Surnadal helsehus

Notat

Innledende geoteknisk vurdering av skråningsstabilitet

Til: HENT AS v/ Erik Morken
Fra: ERA Geo AS v/ Christofer Klevsjø
Kontrollert: ERA Geo AS v/ Trym Abrahamsen
Dokumentnr.: 26012-RIG01
Dato: 13.03.2026
Versjon: 2

Figur 1: Forslag til prinsippløsning for å ivareta stabilitet av tiltak nær skråning.

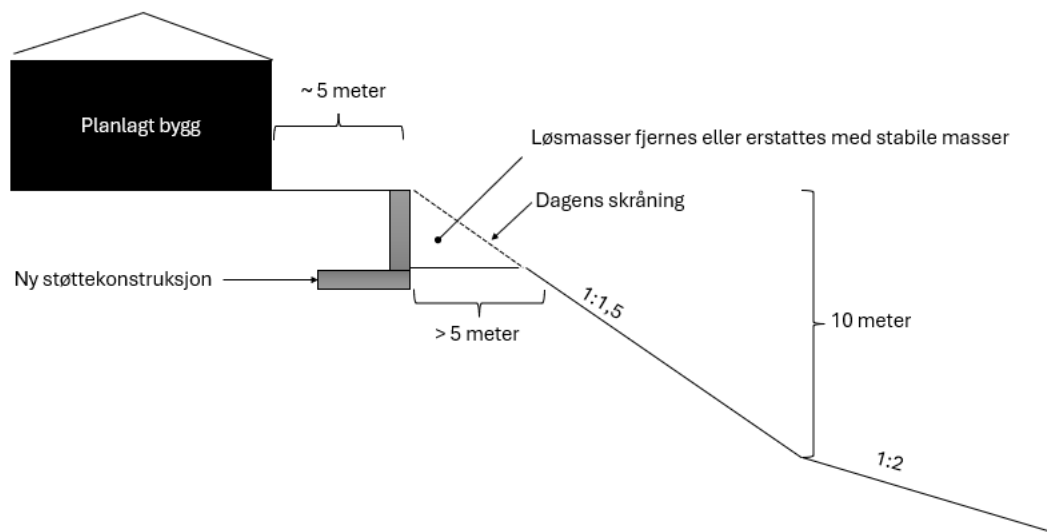
Avstanden fra planlagt bygg ligger med en horisontalavstand på omtrentlig 5 meter fra skråningstopp. Våre innledende beregninger tilsier at det er planlagte tiltak mellom bygg og skråningstopp som da vil få for lav stabilitet, dette omfatter da primært teknisk bygg og planlagte veger. Det er foretatt vurderinger for å sikre at planlagte tiltak får tilstrekkelig robusthet mot potensielle skred i skråningen.

- Basert på nåværende situasjon anses det som mest hensiktsmessig å etablere en støttekonstruksjon for å sikre planlagte veger, se prinsippløsning på Figur 1. Støttekonstruksjonen må fundamenteres dypt under terreng, slik at fronten av konstruksjonen får tilstrekkelig avstand fra skråningskanten. Dette inngrep vil minimere inngrepet ut i skråningen.
- Om mulig så vil det være hensiktsmessig å flytte bygget mot sør, da dette vil redusere størrelsen av støttekonstruksjonen.
- Det kan være aktuelt å etablere en adkomstvei også fra øst og frem til nordsiden av bygget. Det må forventes at det kan bli behov for etablering av en tilsvarende støttekonstruksjon også for denne veien. Det vil være vesentlig enklere å etablere

støttekonstruksjonen før det planlagte bygget er etablert, da utgravingen for en fremtidig støttekonstruksjon potensielt kan undergrave bygget. Om man ikke etablerer støttekonstruksjonen før bygget må det påregnes omfattende sikringstiltak for etablering av vegen.

- Ved plassering av teknisk bygg ut mot skråningstopp må det påregnes at bygget må fundamenteres etter samme prinsipp som vist på Figur 1. Eventuelt kan bygget trekkes inn på området.
